SKREDFAREVURDERING FOR PLANOMRÅDE HEGRENESET

Uavhengig kvalitetssikring av rapport for skredfarevurdering. Hegreneset

Svar til uavhengig kvalitetssikring av skredfarevurdering Hegreneset, Bergen kommune

Figur 3: Oversiktskart som viser planområdet, påvirkningsområdet og sikkerhetsklasser for relevante skredfarevurderte arealer.

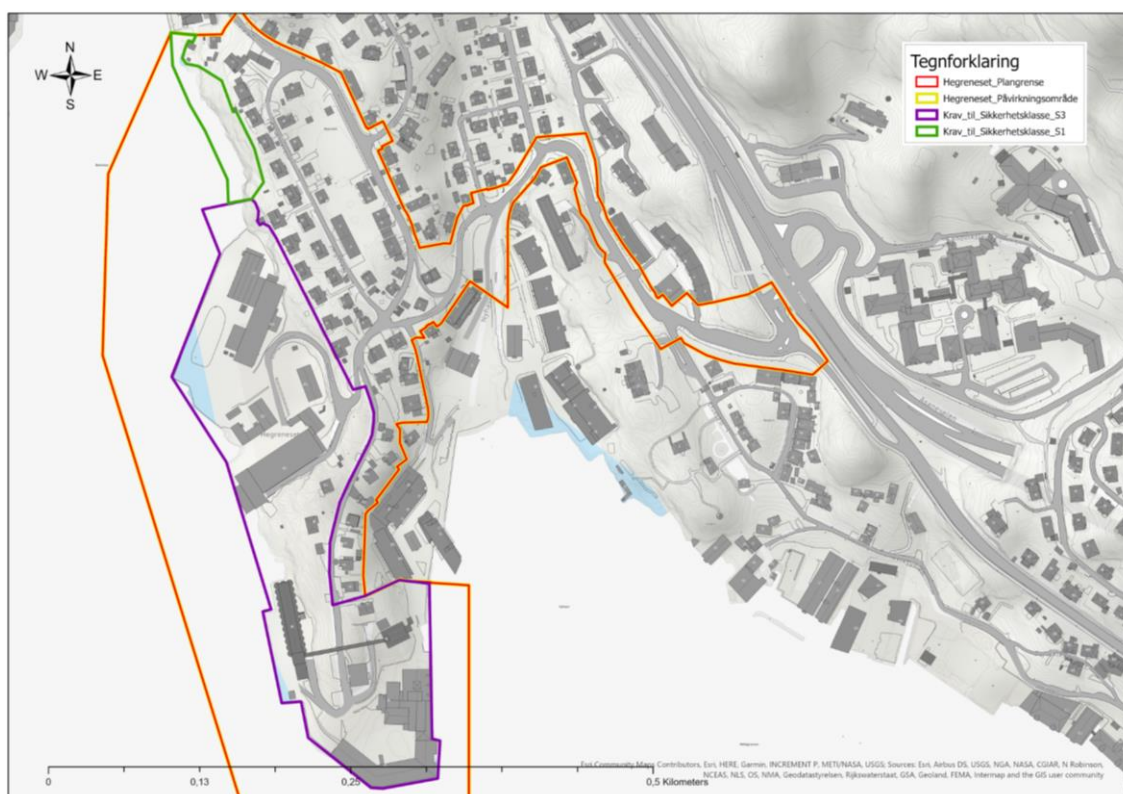
Kapittel / tema	Kontrollstatus	Kommentar
Kap. 1 Områdebeskrivelse	OK	Valg av sikkerhetsklasse sammenfaller med anbefalingene i TEK17 §7-3 R: I figur 3 vises et oversiktskart hvor de ulike sikkerhetsklassene er aktuelle. Det kunne også vært fint å vise plassering av evt. flermannsboliger, slik at det lett kan ses opp mot faresonene og evt. hvor det behøves tiltak.
Kap. 2 Skredfarevurdering	OK	
Kap. 2.1 Steinsprang	2.1.1: OK 2.1.2: ANM 2.1.3: ANM 2.1.4: ANM 2.1.4: ANM	2.1.2: Løsneområde og løsnesannsynlighet ANM: Tilnærmet alle skrenter brattere enn 45° har faresoner med årlig sannsynlighet >1/100. Deler av skrenten i Figur 8 (strandpromenaden) er svært lite oppsprukket. Vurderingen burde også vært koblet opp mot skogen/fravær av skogen i utløpsområdene (nevnt i kap. 2.1.3), kap. 2.1.4 Strukturgeologi og evt. steinsprangavsetninger nedenfor kildeområdene. Det påpekes derfor at løsnesannsynligheten

Figur 10: Middeltemperatur (mnd.), Minimumstemperatur (mnd.) og Nedbør (mnd.) fra januar 1904 til august 2021. Maksimum snødybde har data fra januar 1949 til august 2021.

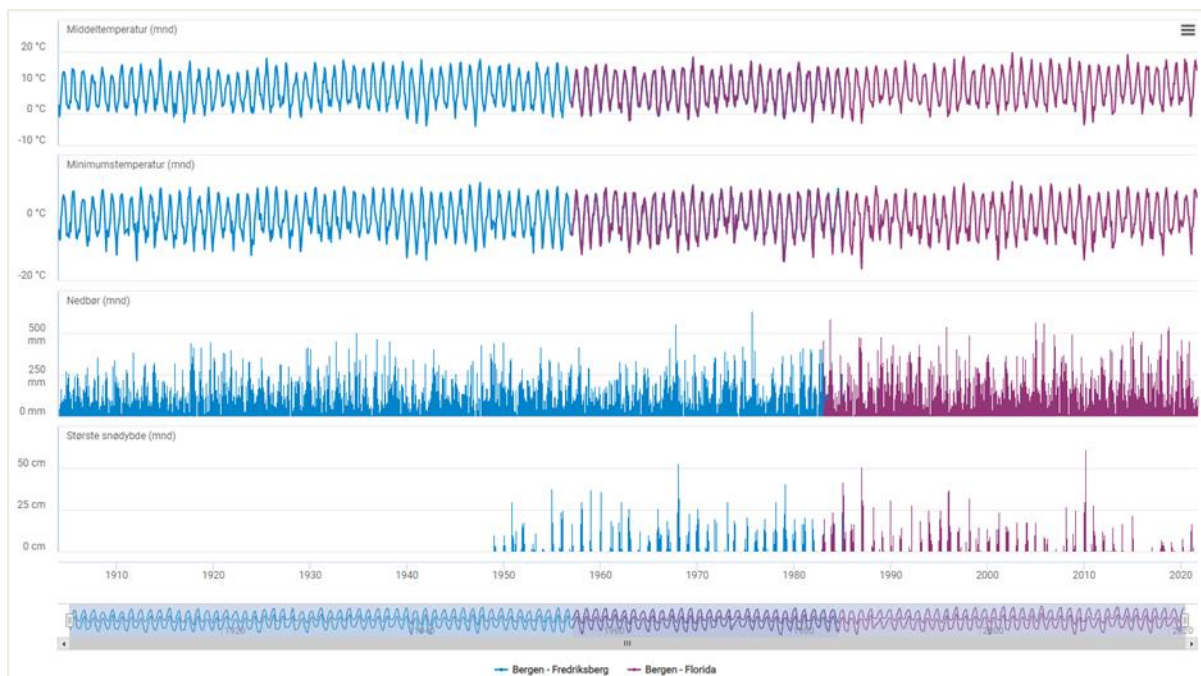
Kap. 2.2 Steinskred	OK	
Kap. 2.3 Snøskred	OK	
Kap. 2.4 Jordskred	OK	
Kap. 2.5 Flomskred	Ok	
Kap. 2.6 Sørpeskred	ANM	ANM: Det beskrives at planområdet har mindre enn 0.2 m maksimum snødekke, men figur 10 og beskrivelser i kap. 2.3 tilsier at det tidvis er over 0.5 m. Dette antas kun å være skrivefeil, og er uten praktisk betydning for helhetsvurdering av sørpeskred gitt terreng- og dreneringsforholdene i plan- og påvirkningsområdet.

Kap. 2.6 Sørpeskred	ANM	Området har ikke forsøkninger eller bekkeløp som kan samle vann i snødekke. Det er beskrevet snødekke under 0,2 m i data fra 1971 og frem til 2021 mens data fra 1949 til 2021 viser tre hendinger da snødekket har oversteget 0,5 m. COWI AS mener dette gir grunnlag for å si at arealet ikke er utsatt for sørpeskred.
Kap 2.7 Hva er den samlede skredfare?	AV	Oppdragsgiver har bedt om grovt forslag til sikringstiltak. Dette er flyttet til eget kapittel og kap. 2.7 omhandler i revidert rapport kun skredfare.
Kap. 3 Grunnlagsmateriale	AV	1. Det er ikke krav til å inkludere aktsomhetssonekart i rapport. Dette omfatter kart som viser mulige kildeområder og utløpsområder for skred i bratt terreng. Landsdekkende aktsemdskart utarbeidet av NVE og tilgjengeleg digitalt i NVE Atlas. For hvert kildeområde beregnes utløpsområdet automatisk med en empirisk alfa-beta metode. Landsdekkende høydemodell fra Statens Kartverk med oppløsning på 25 x 25 meter er nyttet for beregning av egne aktsomhetsområder for ulike skredtyper. Dette tilsvarer en målestokk på 1:50 000. På grunn av oppløsning i terrengmodellen, vil terrengformasjoner med mindre enn 20 meter høydeforskjell ikke vise i kartet. Begrensingene i terrengmodellen som kartgrunnlaget er basert på gjør at
